Mission régionale d'autorité environnementale

**AVIS DÉLIBÉRÉ DE
L'AUTORITÉ ENVIRONNEMENTALE PAYS DE LA LOIRE
FERME ÉOLIENNE DU NILAN
SUR LA COMMUNE DE VALLONS-DE-L'ERDRE (44)**

n° PDL-2021-5424

Figure 1: Schéma avec l'implantation définitive des éoliennes et du poste de livraison (source : avenant au porter à connaissance 2020 page 7)

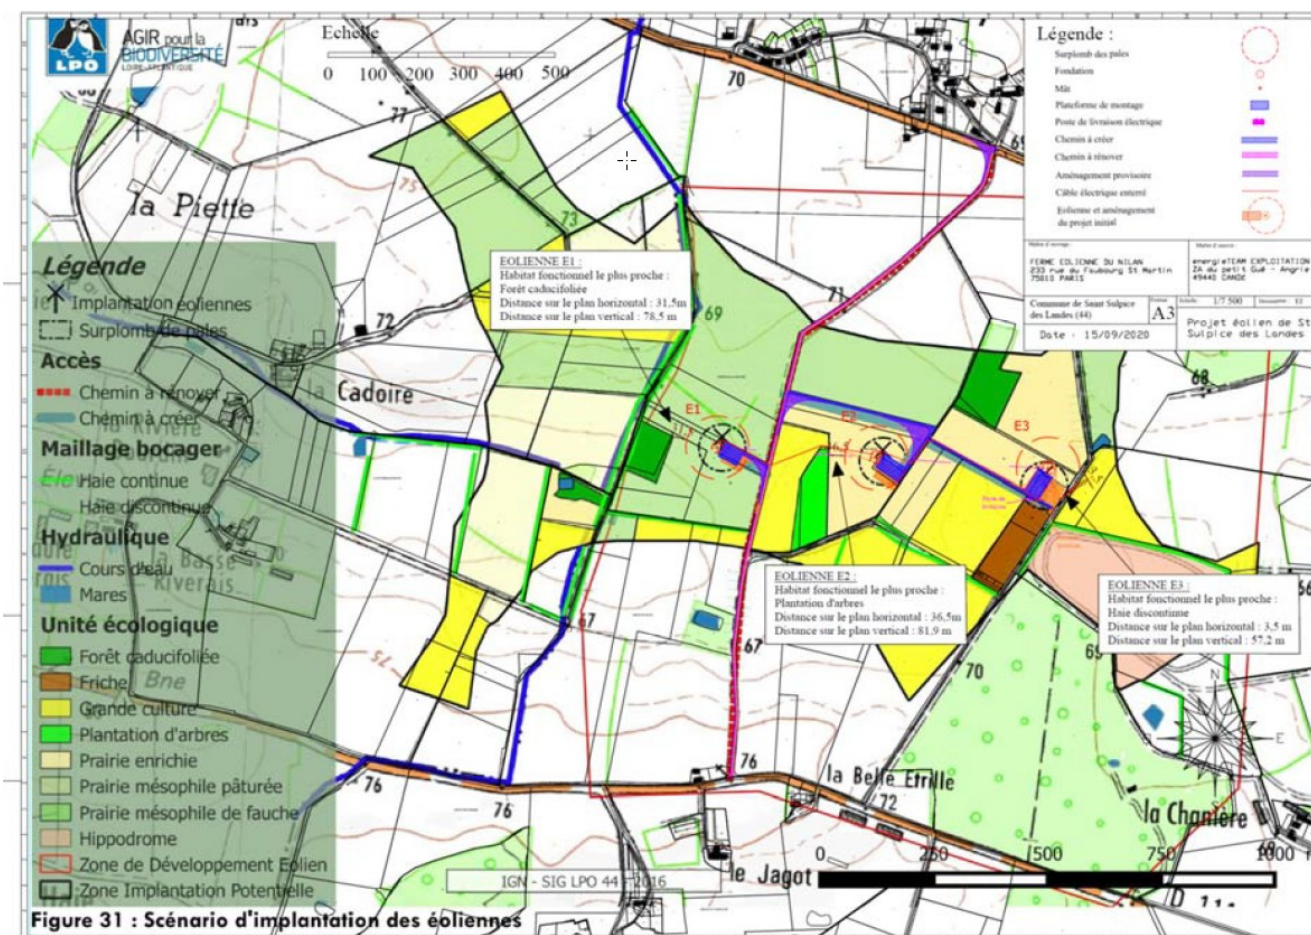
De l'accumulation de documents postérieurs non intégrés à l'étude d'impact, il ressort toutefois une mauvaise lisibilité du dossier soumis. La plupart des pièces n'intègrent pas les dernières modifications, que ce soit au niveau des plans avec la localisation initiale des éoliennes ou des dimensions de celles-ci et des valeurs qui en découlent. Elles ne sont globalement pas à jour du projet tel qu'il est actuellement prévu.

Linéaire de haies à planter

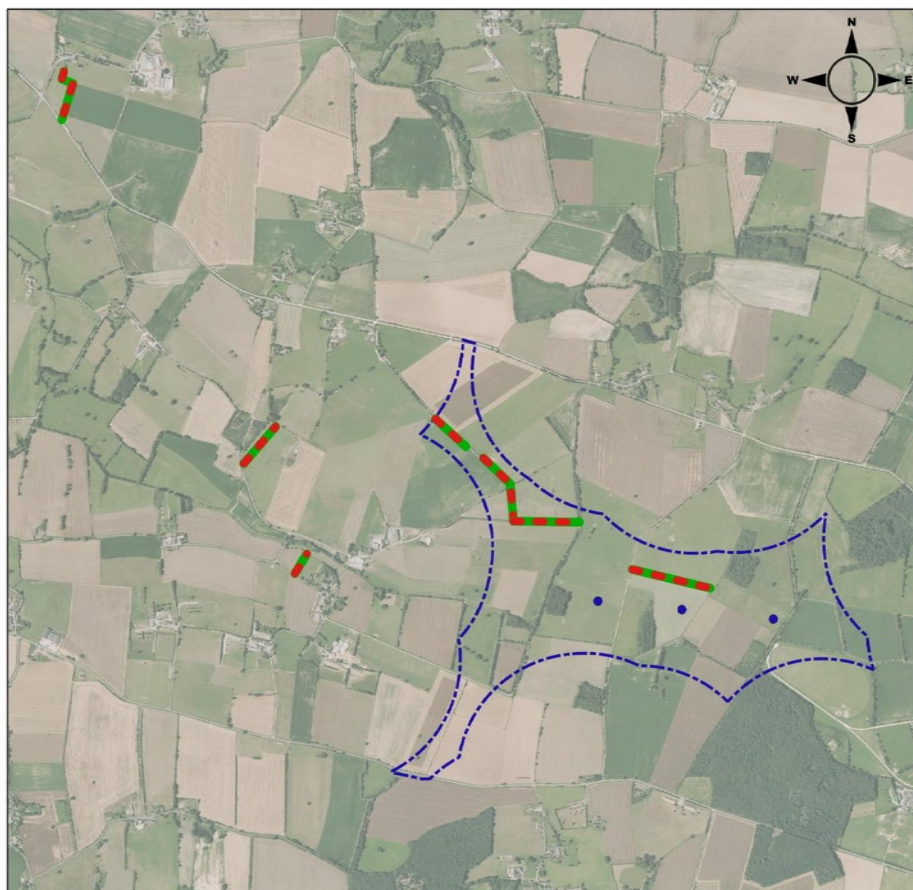
Toutefois, l'implantation d'une haie à proximité de l'éolienne E2 ne risque-t-elle pas d'attirer les oiseaux et les chauves-souris près des machines ? Le dossier n'indique pas la distance prévue entre l'éolienne et la haie. De plus, il n'évalue pas le risque potentiel d'accroissement de l'impact du parc lié, d'une part, à cette plantation compensatoire et, d'autre part, au rapprochement de cette haie de l'éolienne E2 dont l'implantation prévue s'est déplacée de 20 mètres vers le nord-ouest dans le cadre du porter à connaissance de 2020.

- ***d'une part, d'évaluer la pertinence d'une plantation compensatoire de haie à proximité de l'éolienne E2, au risque de renforcer l'attractivité pour les oiseaux et les chauves-souris et d'accroître les risques d'impacts du projet ;***
- ***d'autre part, de renforcer la mesure de bridage des éoliennes liée à l'activité des chauves-souris en l'étendant à tout le parc et en renforçant les conditions.***
